REPÚBLICA DE PANAMA  
MINISTERIO DE AMBIENTE  
DIRECCIÓN REGIONAL DE PANAMÁ METROPOLITANA  
RESOLUCIÓN DRPM-SEIA- 093 -2022  
De 01 de Julio de 2022

Por la cual se aprueba el Estudio de Impacto Ambiental, Categoría I, correspondiente al proyecto denominado **CLAYTON POINT**, cuyo promotor es la sociedad **CLAYTON FOREST DEVELOPMENT, S.A.**

Imagen No.1 captura de la Verificación de coordenadas emitida por DIAM, donde se visualiza la localización geográfica del polígono presentado.

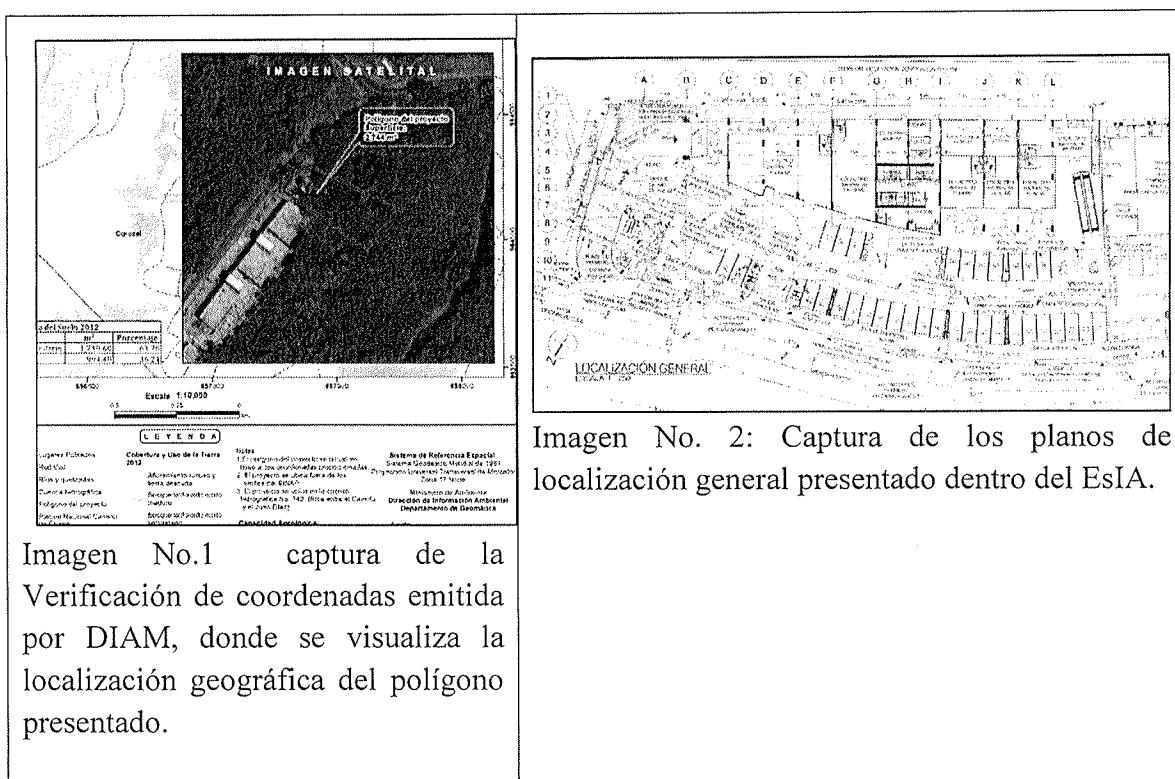
- a) Verificar las coordenadas presentadas toda vez que como se observa en la Imagen No.1 su dirección es sureste respecto a la Calle Avenida Hospital; sin embargo, la forma del polígono presentado mediante los planos de localización regional se ubica en dirección paralela a la Calle Avenida Hospital, por lo que es necesario se verifique y presente las coordenadas correspondiente al polígono en evaluación del proyecto **CLAYTON POINT**.

- b) Aclarar, verificar e indicar la superficie (huella del proyecto) del proyecto en evaluación, tomando en consideración que la Finca 273869, cuenta con una superficie de **3141 m<sup>2</sup> 95 dm<sup>2</sup>**.

- Se detalló la cantidad de sótanos, siendo dos sótanos y una profundidad de 6.50 m.
- Se detalló la metodología constructiva de los dos sótanos, mediante taludes y banquetas.
- Se unificó y detalló la descripción del proyecto, indicando cantidad de niveles y distribución por nivel.
- Se presentó un nuevo grupo de coordenadas y mapa de ubicación para su posterior verificación.
- Se indicó que la huella del proyecto es de 1089.37 m<sup>2</sup>.
- Se actualizó características de la flora y caracterización vegetal.
- Se presentó un nuevo grupo de encuestas.
- Se actualizó matriz de identificación de impactos ambientales y medidas de prevención y mitigación.

Imagen No.1 captura de la Verificación de coordenadas emitida por DIAM, donde se visualiza la localización geográfica del polígono presentado y la forma del polígono

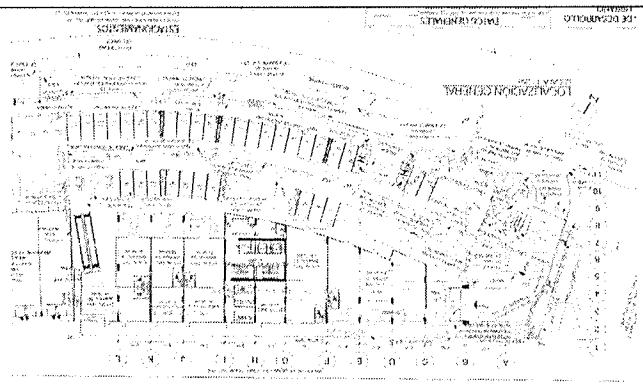
- a) Verificar las coordenadas (UTM) presentadas toda vez que como se observa en la Imagen No.1 su dirección es sureste respecto a la Calle Avenida Hospital; sin embargo, la forma del polígono presentado mediante los planos de localización regional se ubica en dirección paralela a la Calle Avenida Hospital, por lo que es necesario se verifique y presente las coordenadas correspondiente al polígono en evaluación del proyecto **CLAYTON POINT**, con su respectivo mapa de ubicación geográfica a escala.

- b) Aclarar, verificar e indicar la superficie (huella del proyecto) del proyecto en evaluación, tomando en consideración que la Finca 273869, cuenta con una superficie de **3141 m<sup>2</sup> 95 dm<sup>2</sup>**.

- Se presentó un nuevo grupo de coordenadas y mapa de ubicación para su posterior verificación.
- Se indicó que la huella del proyecto
- Se actualizó características de la flora y caracterización vegetal.
- Se presentó un nuevo grupo de encuestas.
- Se actualizó matriz de identificación de impactos ambientales y medidas de prevención y mitigación.
